山梨大学(成島)受水槽設備更新工事

質疑に対する回答について

工事名 山梨大学(成島)受水槽設備更新工事				図面名 衛生設備 器具表、受水槽平面図・南側立面図・東側立面図		図面番号	
山梨大学施設・環境部				令和元年5月		M-03 (修正)	
編尺 S=1/50

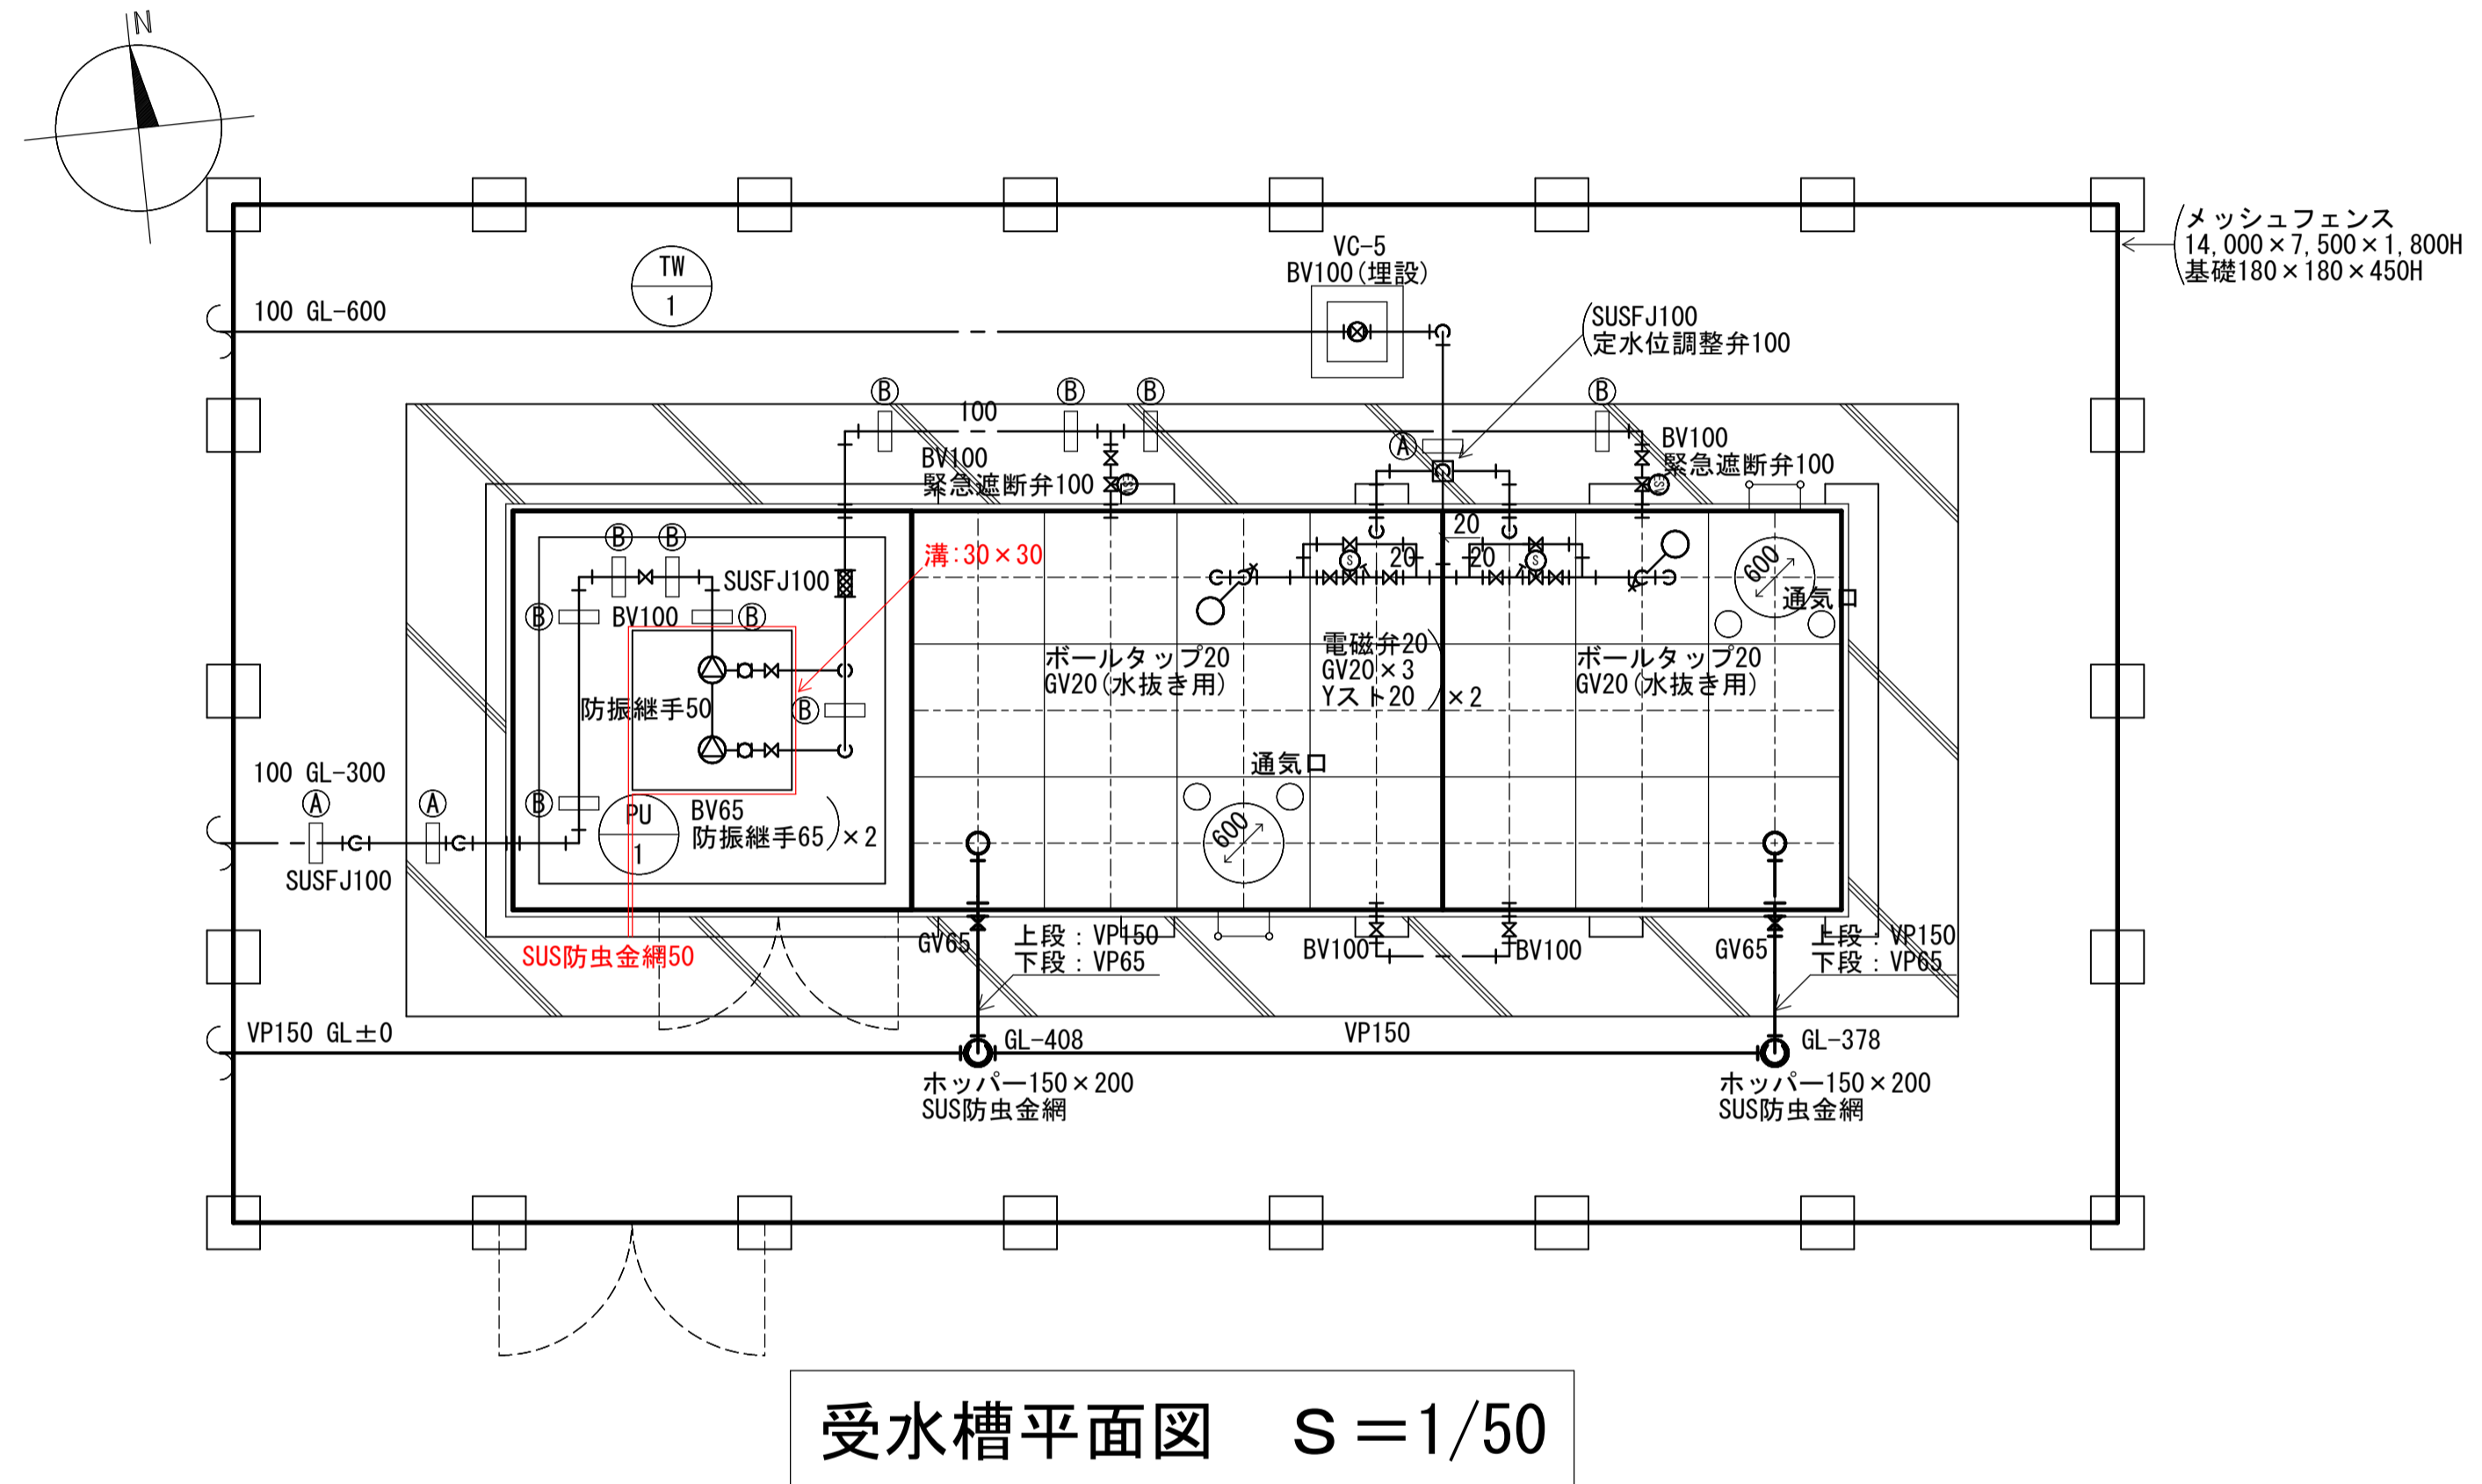
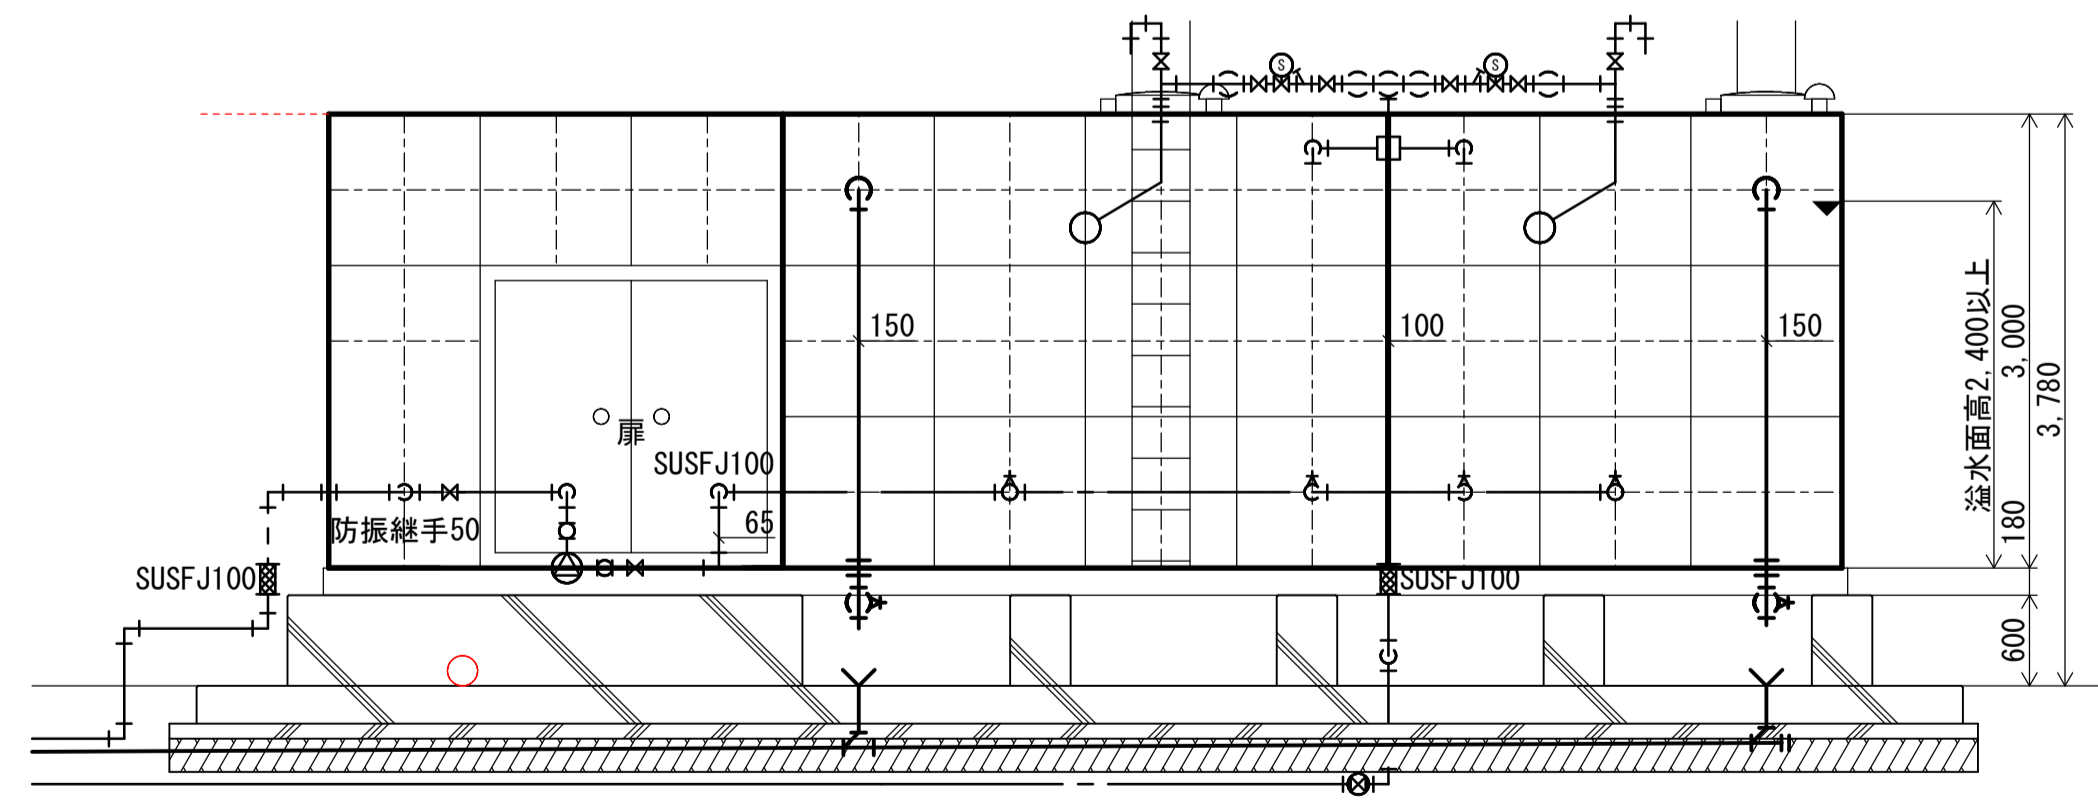
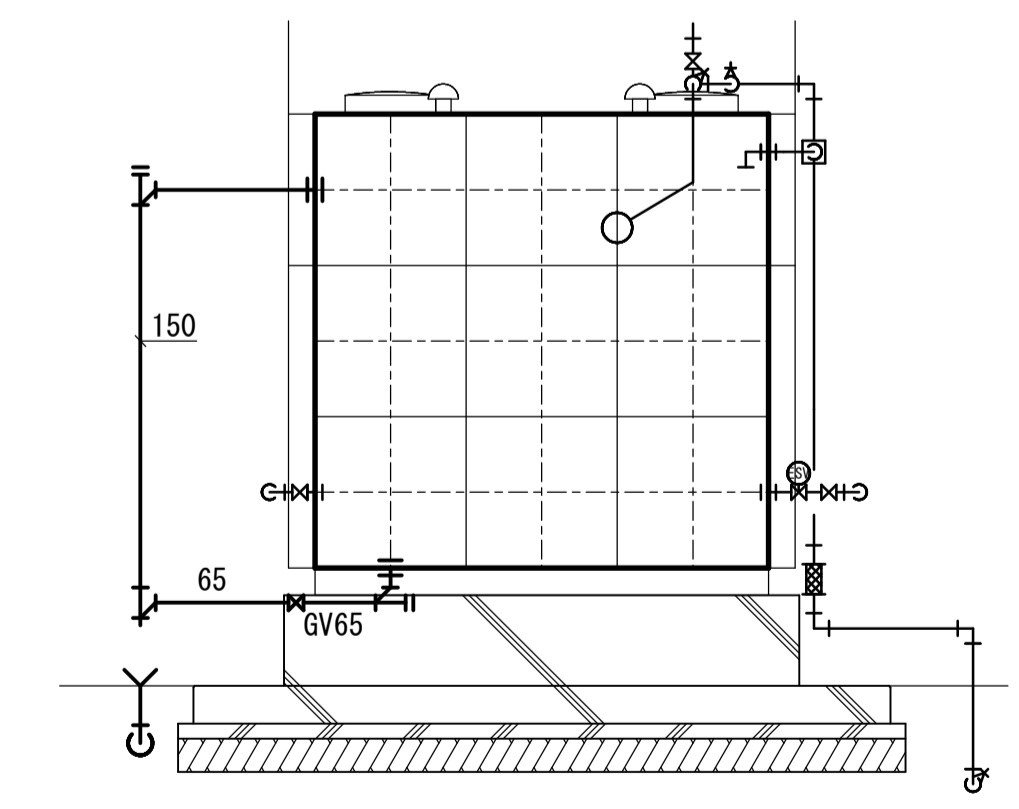
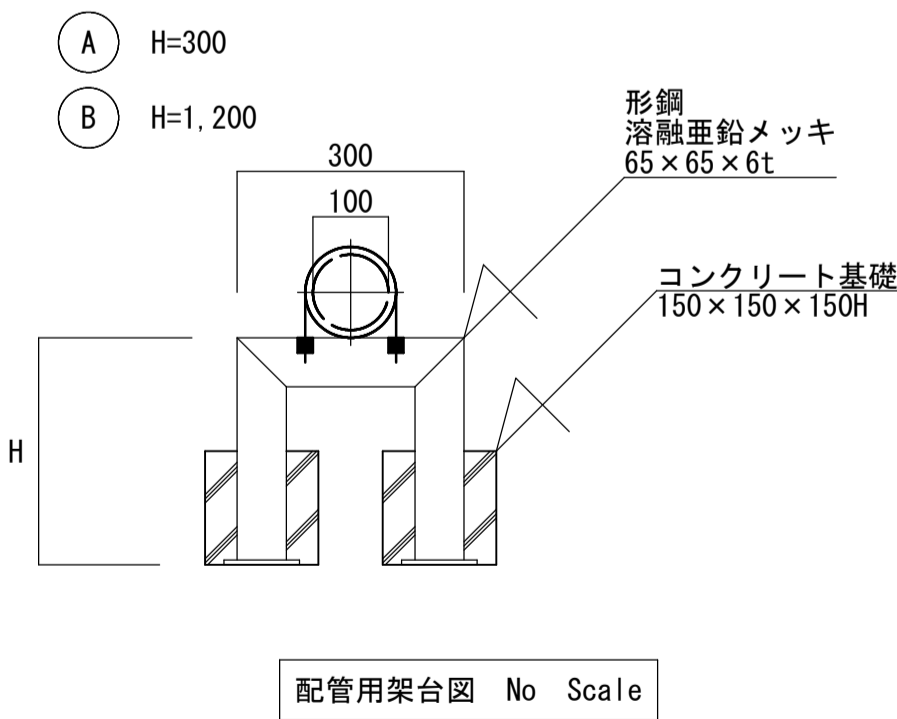
No	図面番号	質 疑 事 項	No	回 答
1		別途工事区分の受水槽ポンプ室内の換気扇(給気ドアガラリ)は必要ないか。		換気扇は別途工事のため必要ありません。ドアガラリは必要です。
2		受水槽ポンプ室内に床排水(金物)は必要ないか。		必要です。M-03(修正),M-08(修正)に記載の通りです。
3		災害時などの緊急飲用水栓は必要ないか。又、取り付け位置はどうするか。		必要ありません。
4		メッシュフェンスの仕様詳細がわかりません。設計荷重、基礎条件等があれば教えてください。		M-03に記載の通りです。
5		新設受水槽はFRP製として考えてよろしいでしょうか。		M-03に記載の通りです。
6		新設受水槽設置場所に大木3本とありますが伐採・伐根は本工事に含むと考えるべきでしょうか。		含みません。別途工事にて撤去します。
7		特記仕様書1の工事区分にフェンスが機械とありますが、図面に記載されていないので不要と考えてよろしいでしょうか。		M-03に記載の通りです。
8		警報はポンプ室内のみ表示とし、その他遠方表示は無しと考えてよろしいでしょうか。		よろしいです。
9				
10				
11				
12				
13				
14				
15				
16				
17				
18				
19				
20				
21				
22
